Naše zn. 31063/2022-SŽ-OR HKR-NPI
Listů/příloh 4/0

Vysvětlení, doplnění, změna zadávací dokumentace č. 1 k veřejné zakázce – 64022059

Oprava staničních kolejí v žst. Lázně Bělohrad

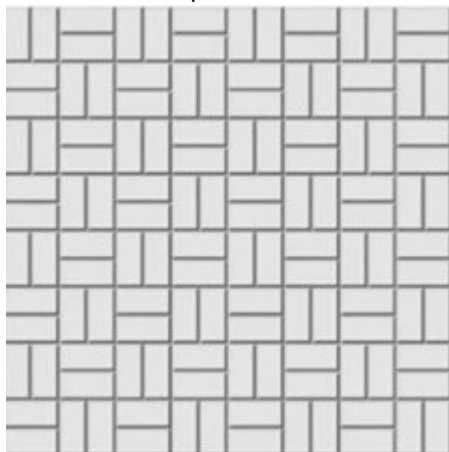
V soupise prací k ocenění je v objektu SO 03 položka na doplnění betonové dlažby. Dovolujeme si požádat o doplnění specifikace stávající dlažby, aby Uchazeč mohl ocenit správný typ, který bude požadován Zadavatelem.

Zadavatel požaduje betonovou vibrolisovanou zámkovou dlažbu obdélníkového tvaru o rozměrech 200 x 100 x 60 mm, pro pochozí plochy, v barvě přírodní šedé - betonové. Pokládka bude provedena dle níže uvedeného vzoru:
